Bilag 4 – Henvendelser modtaget i høringsperioden

Høringsvar fra Energinet.dk vedr. lokalplanforslag 'Sundmolen i Nordhavn'

Høringssvar om Forslag til lokalplan for Sundmolen på Nordhavn

Høring om forslag til lokalplan for Sundmolen i Nordhavn.

Kortudsnit

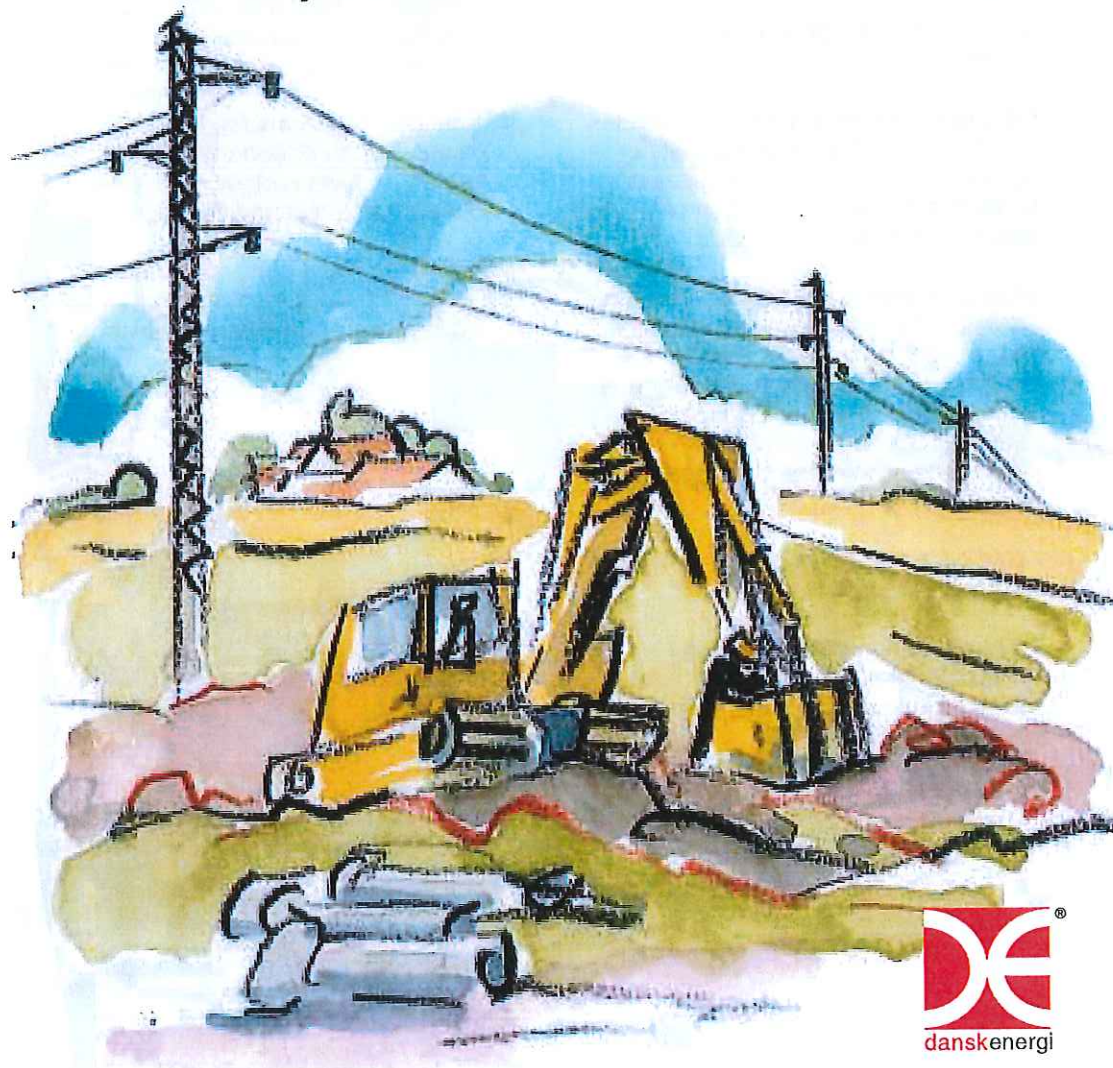
Opmærksomheden henledes til kortudsnittet på sidste side, hvoraf det fremgår, at der meget tæt på og lidt ind over lokalplanområdet (som er markeret med gul transparent farve) forløber vores 132 kV kabel Amagerværket-Svanemøllen (vist med sort stiplede linje). Kablet er vores meget vigtige forbindelse i forhold til at kunne forsyne Københavnsområdet med el.

Den lyserøde stiplede er vores kabel Amagerværket-Svanemøllen 2, som er ude af drift.
